STREEKPLAN FLEVOLAND
Uitwerking plaatsingsmogelijkheden
voor windmolens
ANTWOORDNOTA

ANTWOORDNOTA

**Samenvatting zienswijzen en beantwoording
Gedeputeerde Staten van Flevoland**

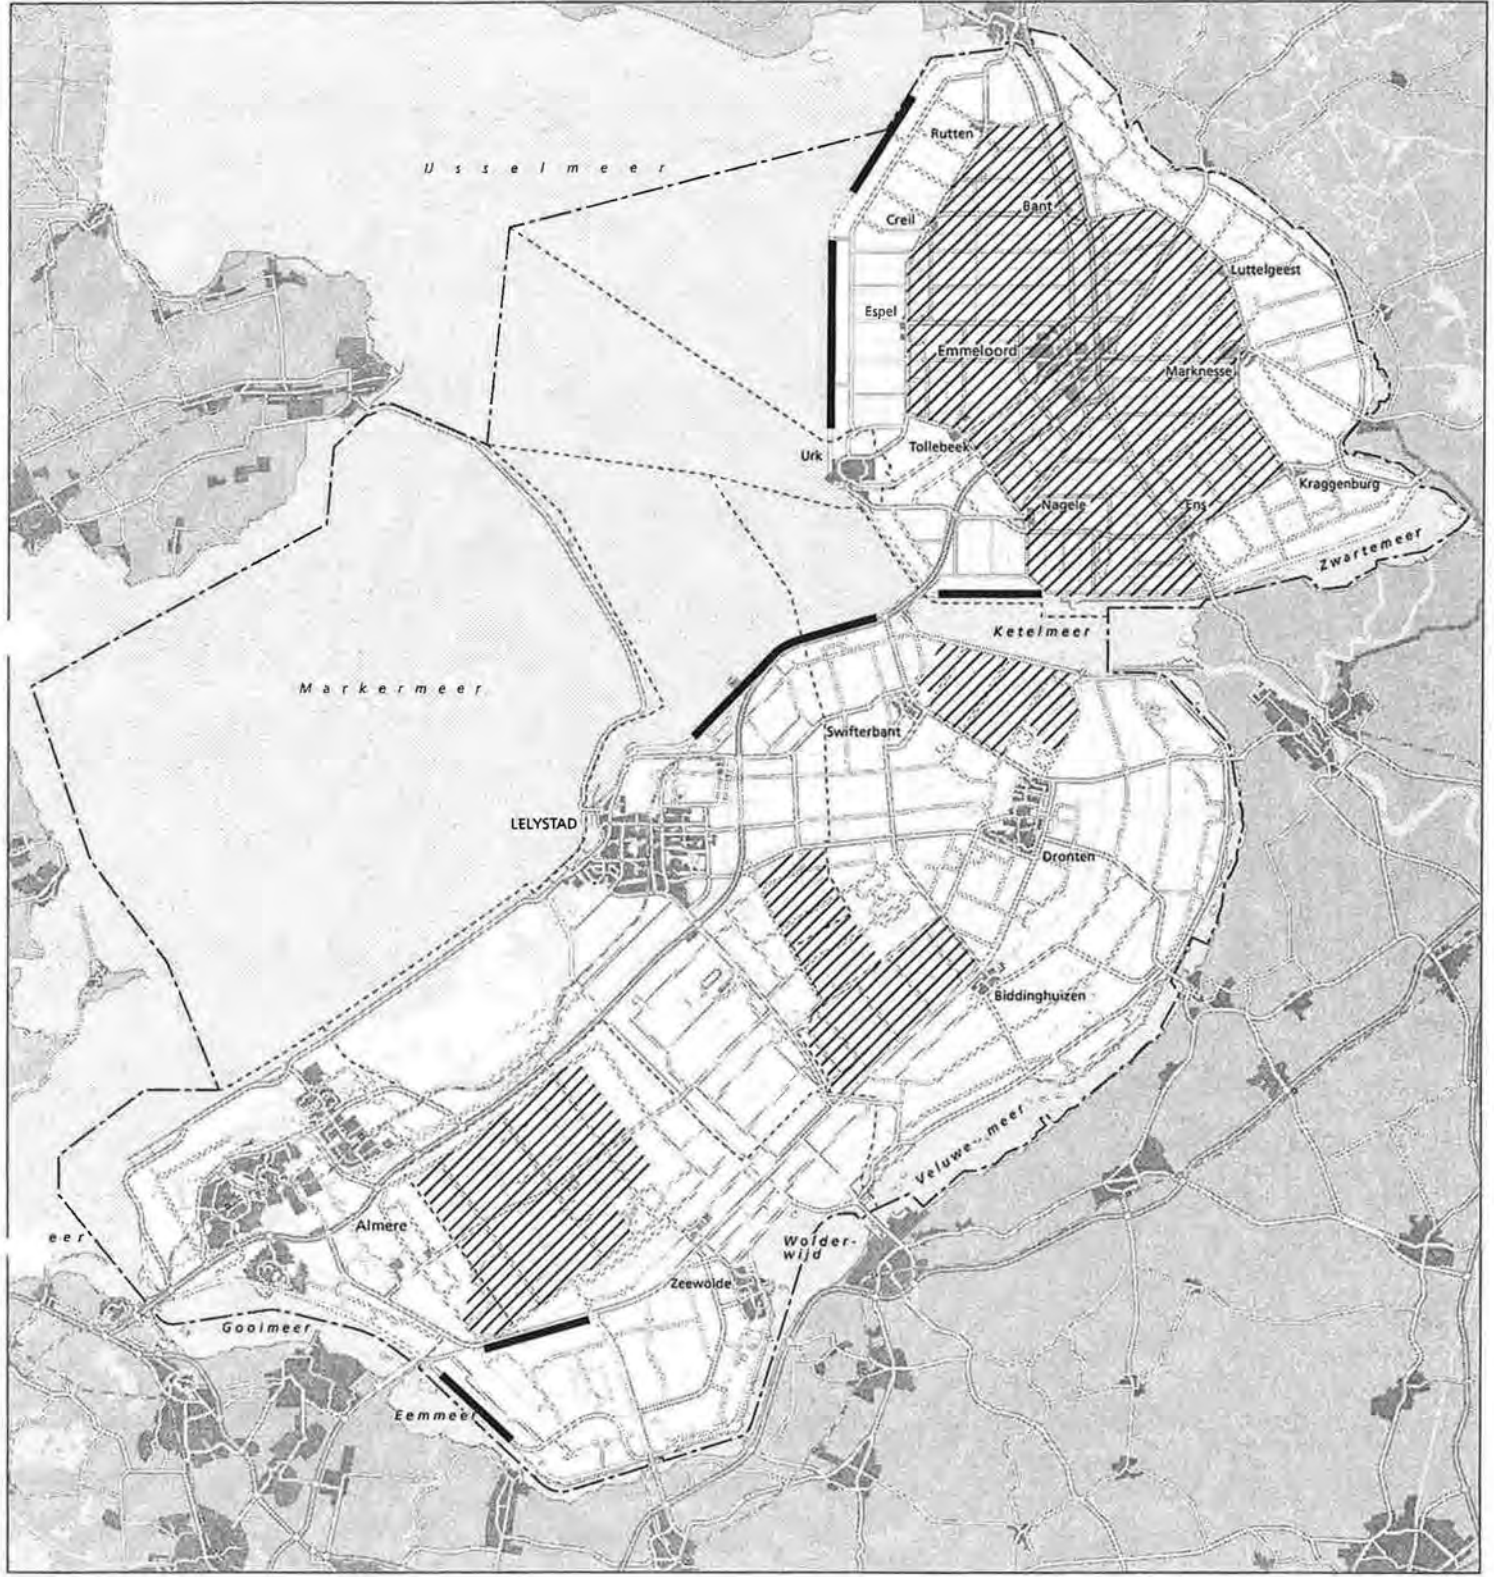
Uitgangspunt voor het provinciale beleid is dat windturbines in het landelijk gebied zodanig ruimtelijk worden ingepast dat bestaande woonfuncties gehandhaafd kunnen blijven en zoveel mogelijk rekening wordt gehouden met andere belangen (planologische, ecologische, landschappelijke, woon- en leefmilieu en economisch-technische aspecten). Op grond van de in het voorgaande beschreven (recente) ontwikkelingen (snelle technologische ontwikkeling van windturbines, grote belangstelling voor windenergie vanuit de agrarische sector, beleidsontwikkeling bij de gemeenten) bestaat er grote behoefte aan het bieden van een reëel alternatief, daar waar plaatsing van solitaire molens op/nabij het erf niet tot de mogelijkheden behoort (door gebrek aan windaanbod in het oosten van de provincie, door netinpassingsproblemen, door geluidhinder en slagschaduwproblemen). Verruiming van het beleid voor solitaire windmolens door op elk agrarisch bedrijf molens met een grotere masthoogte dan circa 50m. toe te staan wordt, met name in de Noordoostpolder en Oostelijk Flevoland, ongewenst geacht. Hogere molens met een groter vermogen op of nabij het erf stuiten, nog afgezien van eventuele netaansluitingsproblemen in veel gevallen op milieuproblemen (geluidhinder, slagschaduw). Overigens blijkt dat in veel gevallen plaatsing van een molen van circa 50 meter nu al op problemen stuit. Plaatsing van solitaire molens op afstand van het erf (op de kavel) is uit landschappelijk oogpunt bezwaarlijk omdat dit afbreuk zal doen aan de helderheid van de ruimtelijke structuur die voor Flevoland zo kenmerkend is. Hierbij wordt aangetekend dat in Zuidelijk Flevoland, vanwege de grootschaligheid van het landschap, het principe van op of nabij het erf ruimer kan worden geïnterpreteerd. Voorgesteld wordt het beleid voor de plaatsing van solitaire windmolens zoals dat is geformuleerd te richten op bundeling van de individuele initiatieven onder gelijktijdige verruiming van het in het streekplan en in de ontwerp-streekplanuitwerking opgenomen clusterbeleid (1 cluster per polder). Deze verruiming bestaat eruit dat, binnen zekere randvoorwaarden, in plaats van één cluster per polder de mogelijkheid wordt geboden om ook kleinschaligere opstellingen te realiseren tot (vooralsnog) een maximum van 30 MW per polder. Voor het open middengebied van Zuidelijk Flevoland wordt voorgesteld het solitaire beleid te verruimen door oprekking van de maat op of nabij het erf. Ook in deze polder geldt een (voorlopig) maximum van 30 MW te realiseren vermogen in de vorm van plaatsing van solitaire molens danwel bundeling van individuele initiatieven in kleinschalige lijn- of clusteropstellingen.

De kleinschaligere opstellingen moeten bestaan uit tenminste 6 windturbines (ashoogte maximaal 70 meter). Er moet worden gestreefd naar eenheid van vorm (zoals aantal wieken, onderlinge afstanden, hoogte) én het opstellingspatroon moet zich zoveel mogelijk richten naar het bestaande landschapspatroon (dijken, wegen, beplanting, verkaveling enzovoorts). Projecten kunnen worden ontwikkeld binnen door de provincie aan te geven zoekgebieden (zie bijlage 3 landschappelijke uitwerkingskaart van deze Antwoordnota).

Gedeputeerde Staten staan een beleid voor de plaatsing van solitaire windmolens voor dat gericht is op bundeling van de individuele initiatieven onder gelijktijdige verruiming van het in het streekplan opgenomen clusterbeleid (1 cluster per polder). Deze verruiming bestaat eruit dat, binnen zekere randvoorwaarden, in plaats van één cluster per polder de mogelijkheid wordt geboden om ook kleinschaligere opstellingen te realiseren tot (vooralsnog) een maximum van 30 MW per polder. Voor het open middengebied van Zuidelijk Flevoland wordt het solitaire beleid verruimd door oprekking van de maat op of nabij het erf (250 meter van het erf en 125 meter uit de as van de weg). Ook in deze polder geldt een (voorlopig) maximum van 30 MW te realiseren vermogen in de vorm van plaatsing van solitaire molens dan wel bundeling van individuele initiatieven in kleinschalige lijn- of clusteropstellingen.

De kleinschaligere opstellingen moeten bestaan uit tenminste 6 windturbines (ashoogte maximaal 70 meter). Er moet worden gestreefd naar eenheid van vorm (zoals aantal wieken, onderlinge afstanden, hoogte) én het opstellingspatroon moet zich zoveel mogelijk richten naar het bestaande landschapspatroon (dijken, wegen, beplanting, verkaveling enzovoorts). Een aantal gebieden is uitgesloten voor situering van kleinschaligere opstellingen (zie bijlage "landschappelijke uitwerking t.b.v. clusters en kleinschalige windmolenopstellingen").
